MINISTERIO DE AGRICULTURA Y PESCA, ALIMENTACIÓN Y MEDIO AMBIENTE

Resolución de 20 de diciembre de 2017, de la Dirección General de Calidad y Evaluación Ambiental y Medio Natural, por la que se formula informe de impacto ambiental del proyecto Modificado n.º 1 Dotación de infraestructuras generales para riego con agua residual regenerada procedente de la EDAR de La Víbora, términos municipales Marbella y Mijas (Málaga).

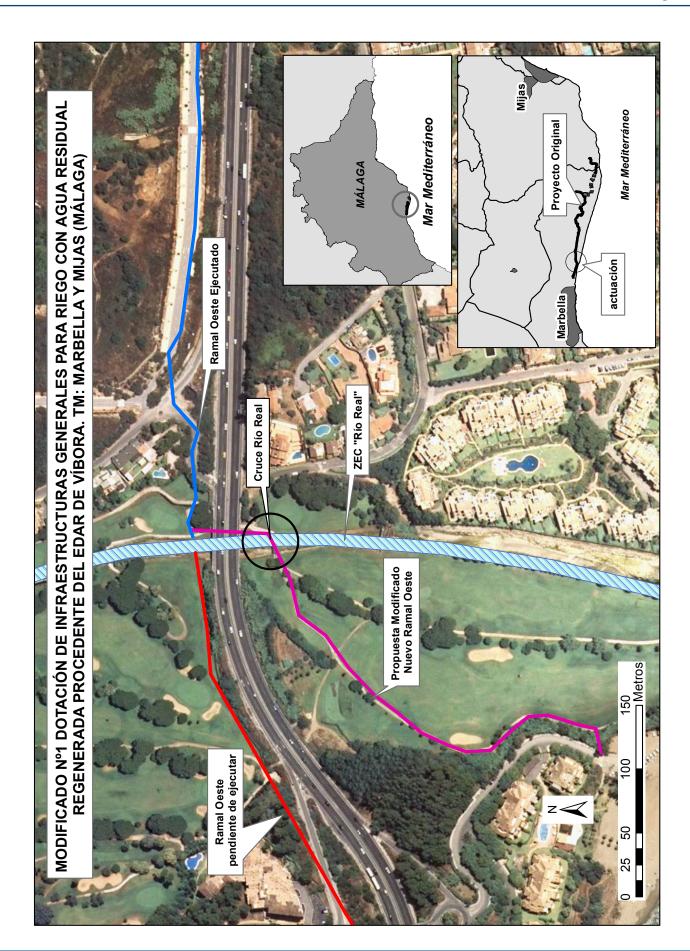
En el ámbito de estudio se encuentra la ZEC ES6170025 río Real, río que discurre encauzado en una sección rectangular por el interior del campo de golf y será atravesado por la conducción proyectada de manera subterránea. La modificación del proyecto supone una variación respecto al punto de cruce del citado espacio, tal y como se observa en el croquis adjunto a la presente Resolución.

El cruce del río Real se hará enterrando la tubería y se procederá, según se indica en la documentación, a la reposición del tramo según las condiciones especificadas en el proyecto de forma que la actuación ofrezca los mínimos impedimentos de cara a futuras hipotéticas restauraciones ambientales de la zona. El cambio en la ubicación del punto de cruce de la tubería con la ZEC no supondrá un incremento de las afecciones sobre la misma.
